KOMUNIKAT 3

Dotyczy: postępowania przetargowego na budowę budynku 24 rodzinnego na działce nr 422, w obrębie geodezyjnym nr 7, przy ul. Struga Bartoszczach.

PRZEKRÓJ GEOTECHNICZNY I - I
Skala pionowa 1 : 100
pozioma 1 : 200

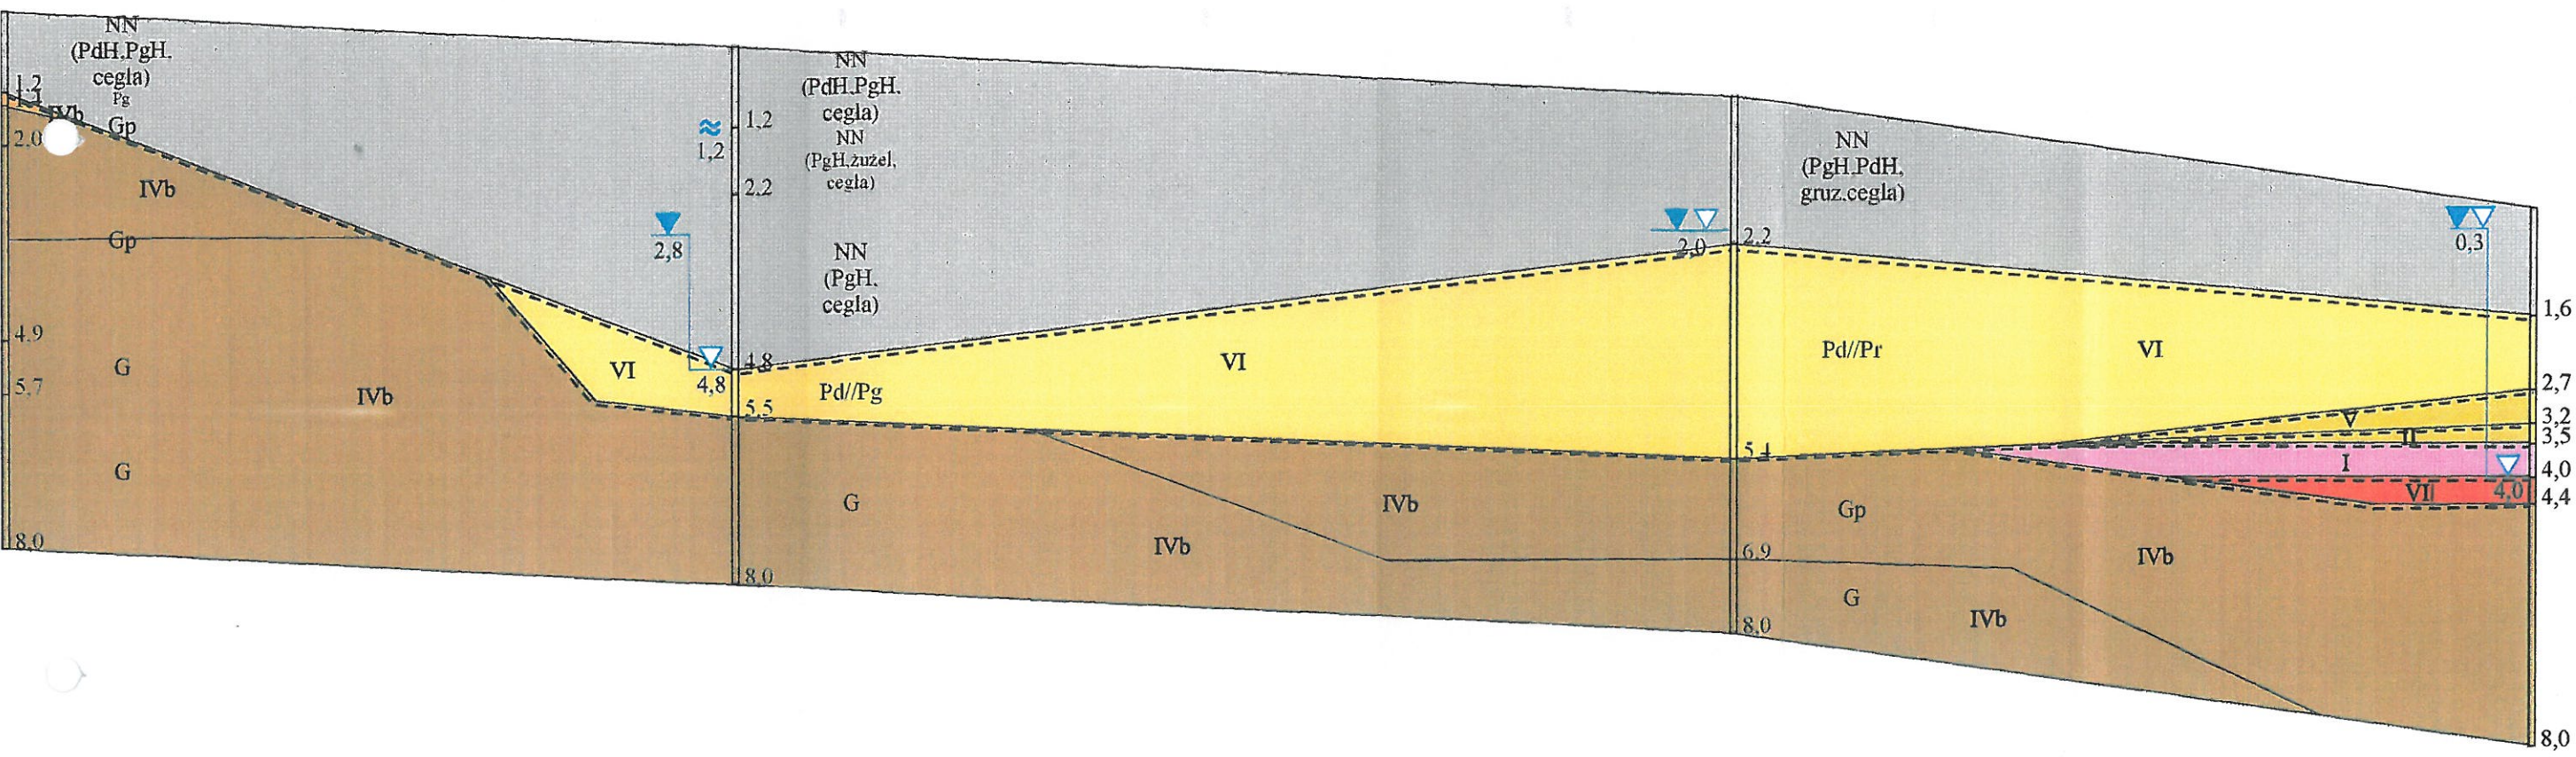
11. W związku z trudnymi warunkami gruntowymi (występowaniem wody gruntowej oraz wymianą gruntu) prosimy o dostarczenie rysunków przekrojów geotechnicznych

- Ad.11 Przekroje w załączeniu.
